REPÚBLICA DE PANAMÁ
MINISTERIO DE AMBIENTE
RESOLUCIÓN No. DEIA-IA- 008 -2024
De 26 de Enero de 2024.

Por la cual se resuelve la solicitud de evaluación del Estudio de Impacto Ambiental (EsIA), Categoría II, del proyecto denominado: **LA VALDEZA ETAPA 6**, cuyo promotor es la sociedad **PROMOTORA LA VALDEZA, S.A.**

ASUNTO: Solicitud de modificación evaluación.

3.5 Plano: PLANTA DE TOPOGRAFÍA – EsIA – ETAPA VI (Escala 1:850), con las fuentes hídricas del proyecto, indicando el ancho del cauce y el área de protección respectiva.

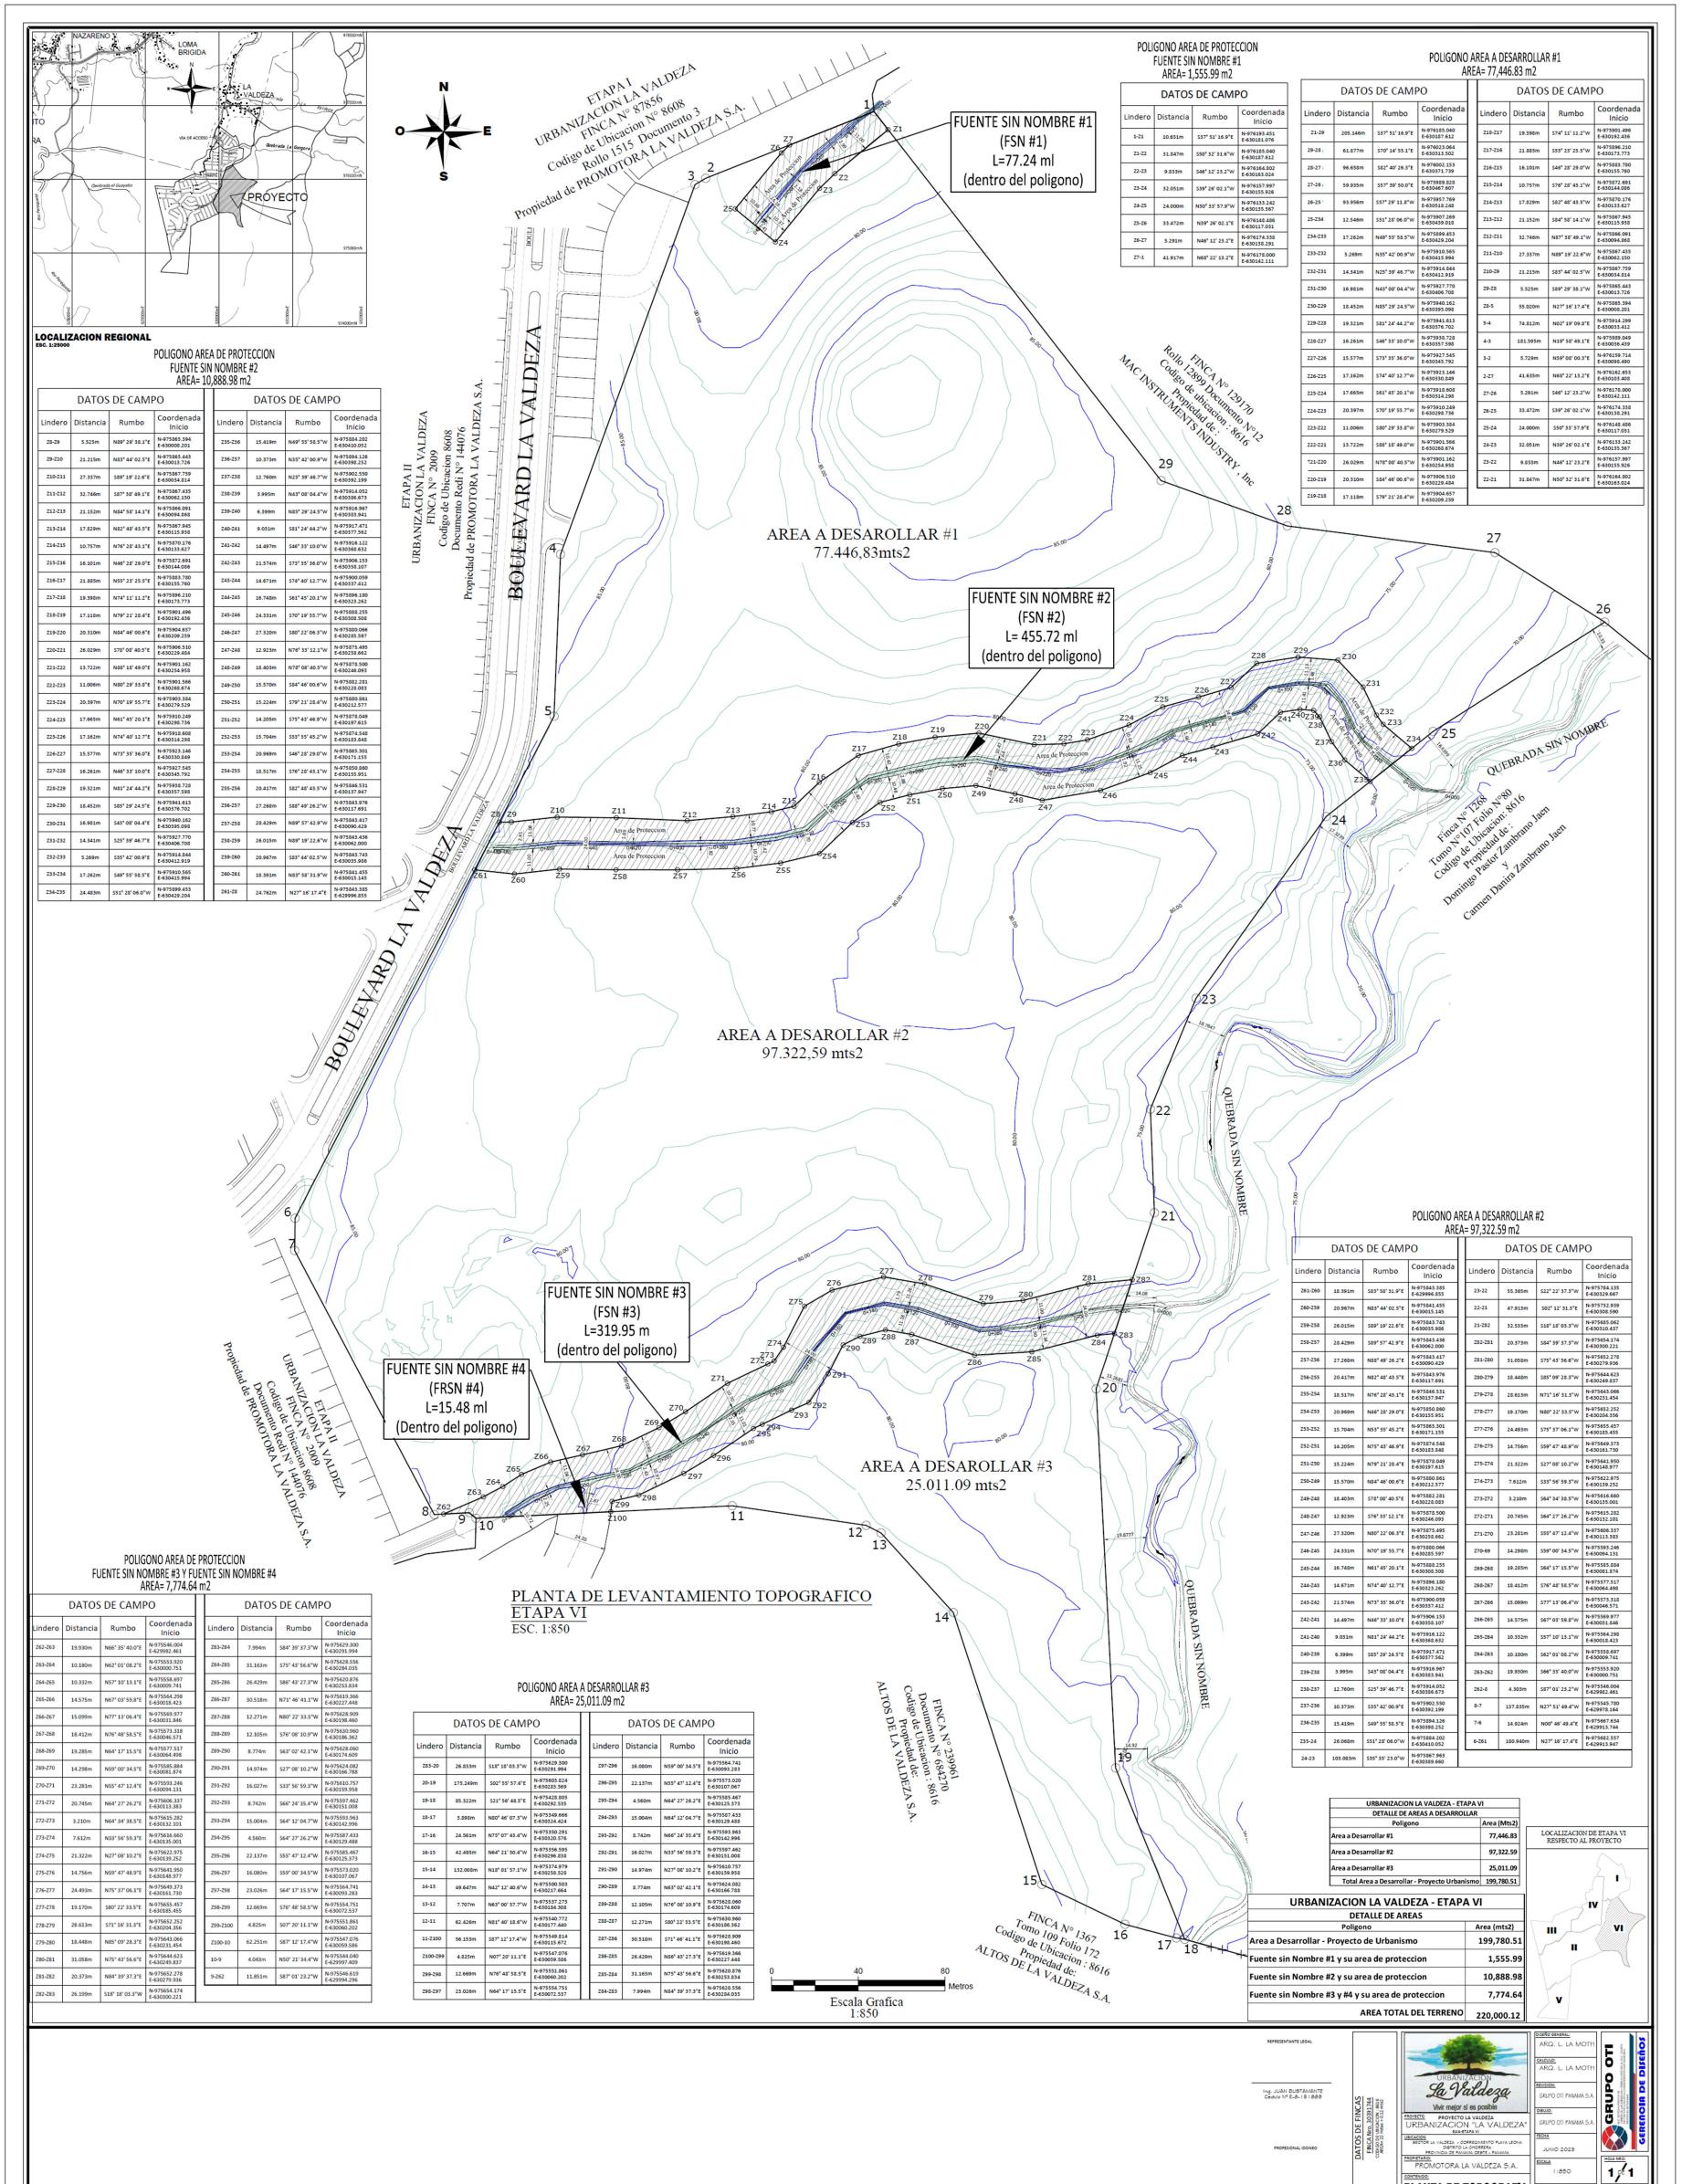
- Presentar plano del polígono del proyecto donde se visualice de manera clara las fuentes hídricas con su respectivo ancho con su correspondiente servidumbre de protección, en concordancia con lo establecido en el Artículo 23 de la Ley 1 de 3 de febrero de 1994 y Decreto Ejecutivo 55 de 1973 por el cual se Reglamentan las Servidumbres en Materia de Aguas donde indica en su capítulo I, artículo 5.

3.6 Plano PLANTA DE LOTIFICACIÓN, integrando los cuerpos hídricos con su correspondiente servidumbre.

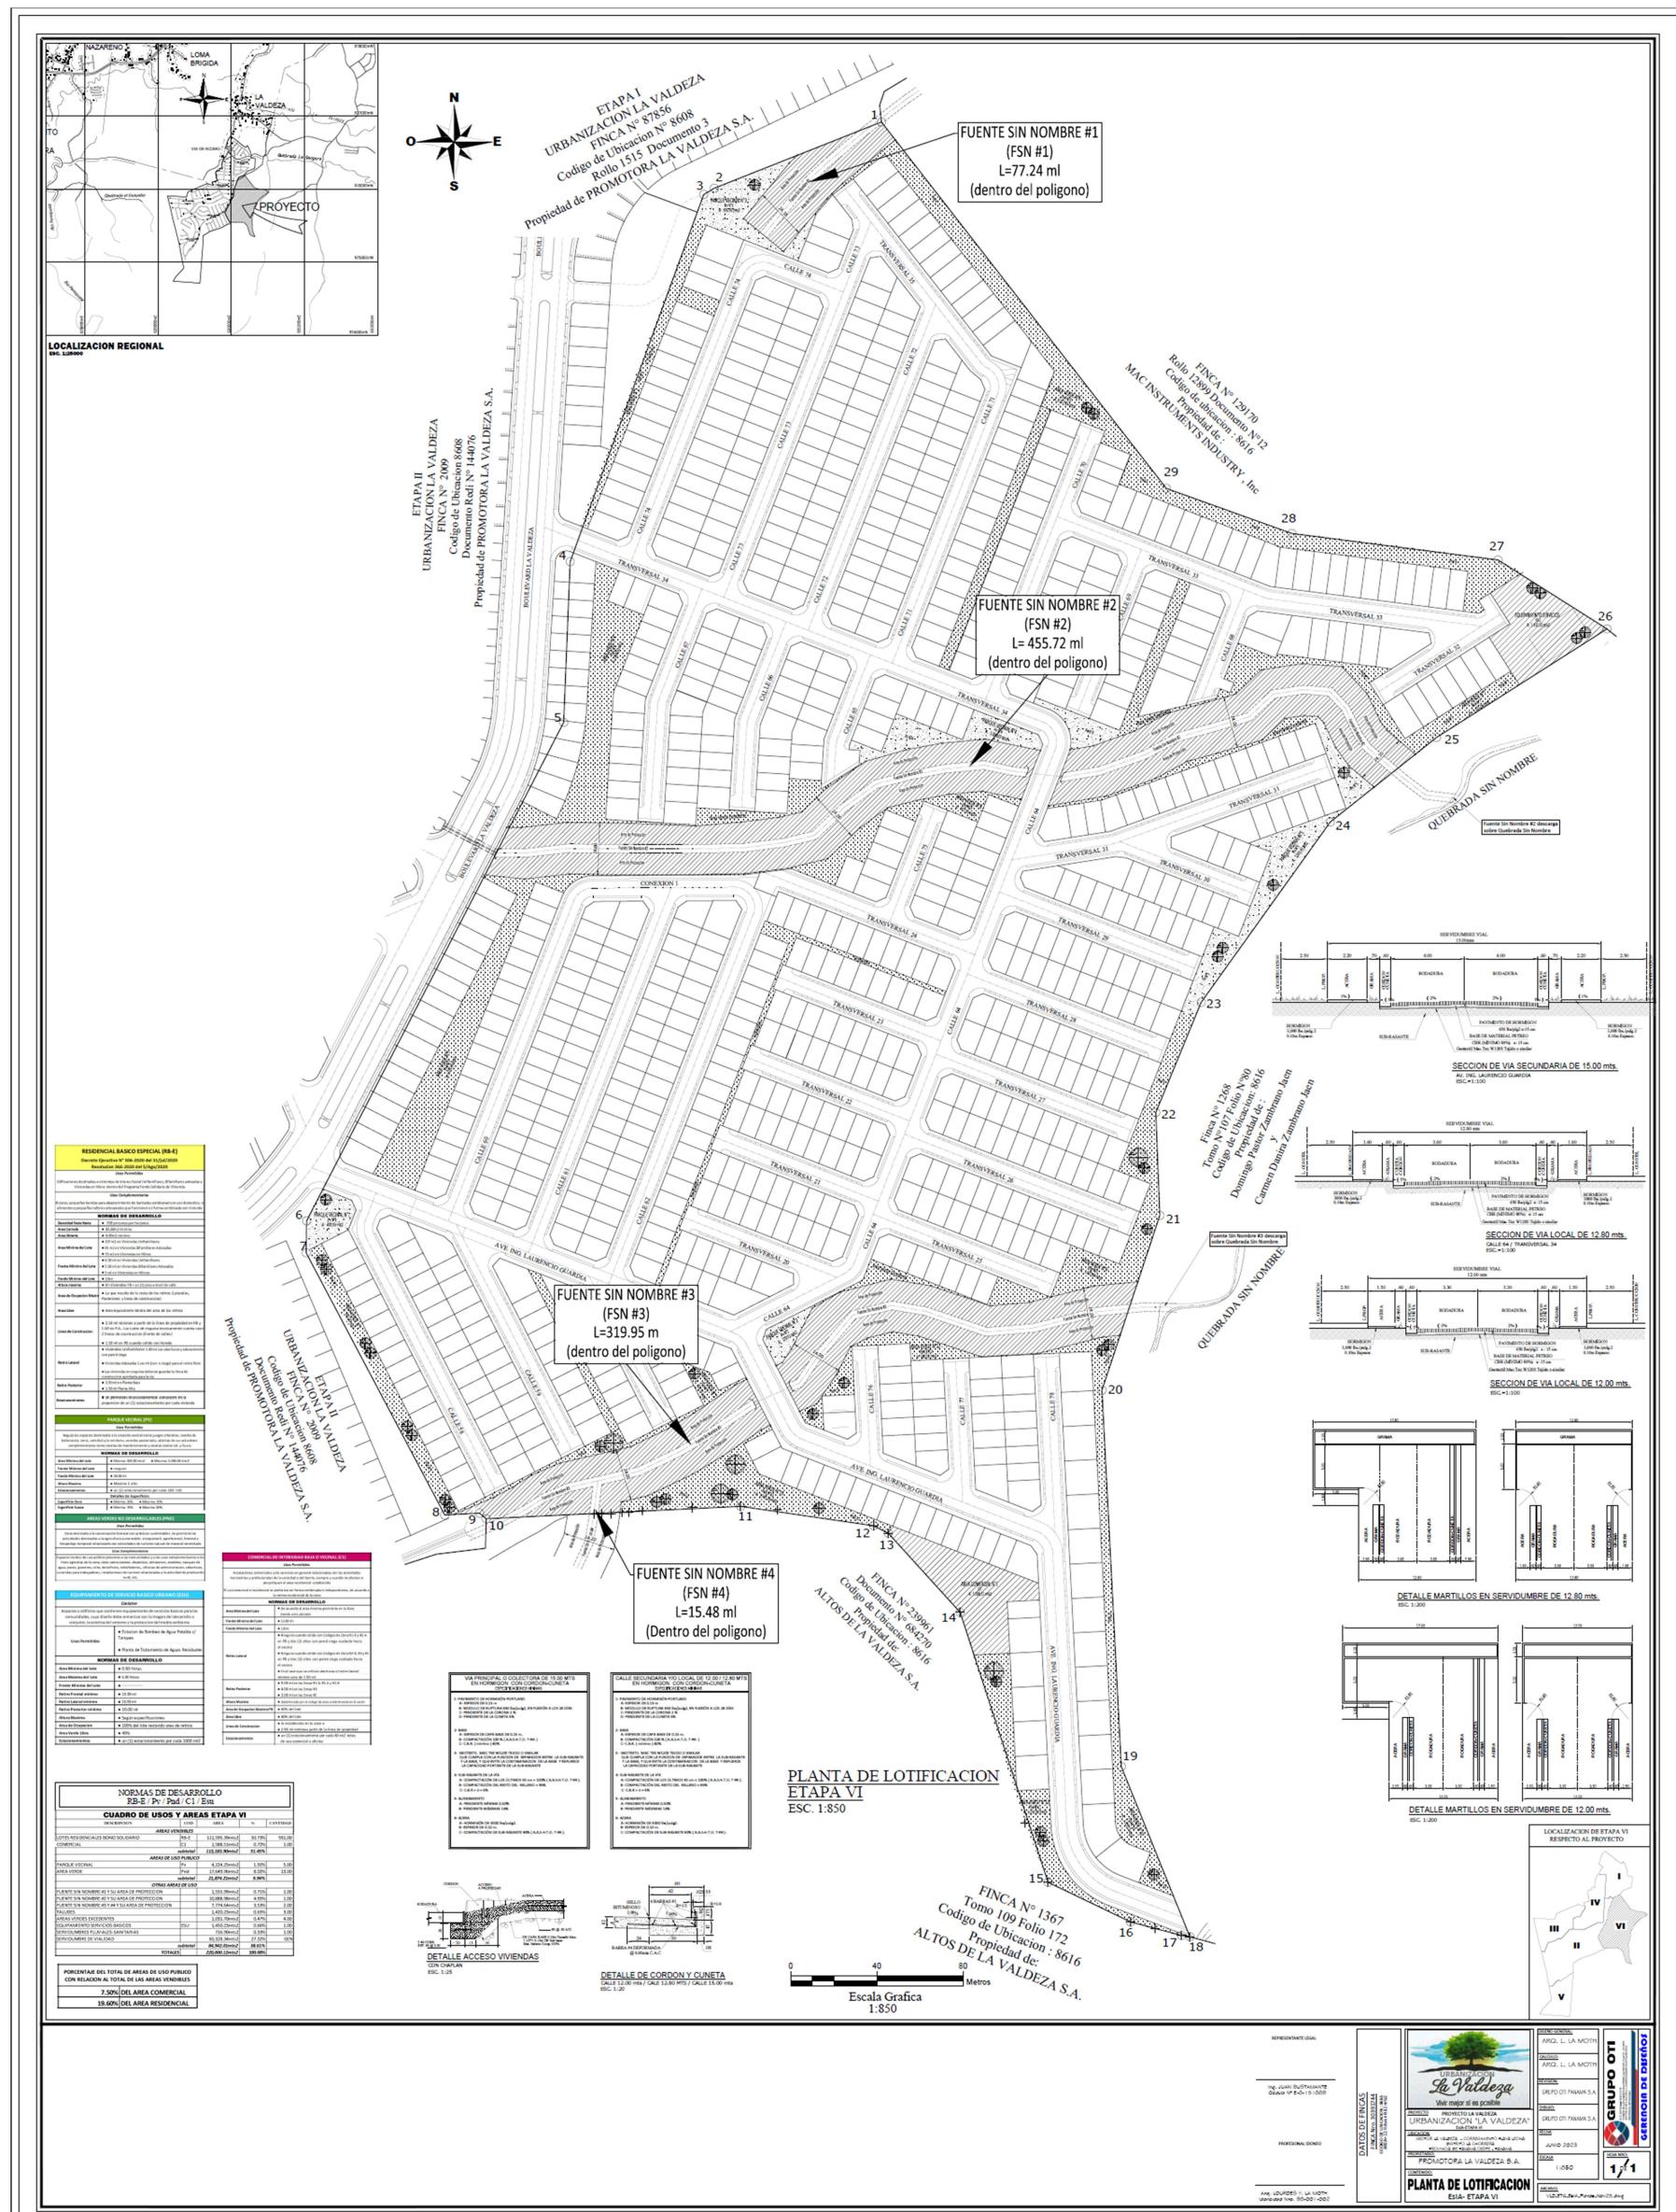
- Presentar coordenadas del alineamiento de los cuerpos hídricos.
 - Presentar el plano del anteproyecto con la nueva distribución de los lotes integrando los cuerpos hídricos con su correspondiente servidumbre, en concordancia con lo establecido en el Artículo 23 de la Ley 1 de 3 de febrero de 1994 Forestal y Decreto Ejecutivo 55 de 1973 por el cual se Reglamentan las Servidumbres en Materia de Aguas su capítulo I, artículo 5.

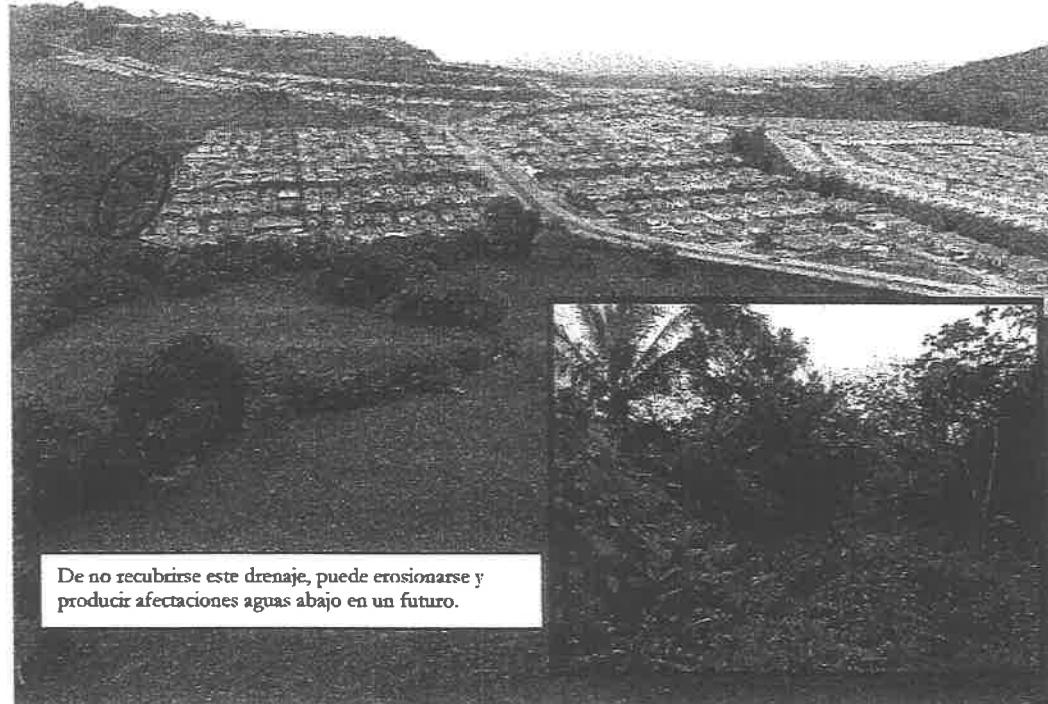
Zanja que se piensa continuar en el proyecto de La Valdeza, etapa VI, es importante que la misma sea recubierta, para evitar la gran cantidad de maleza y herbazales en la misma y disminuya la capacidad de drenaje de ésta.
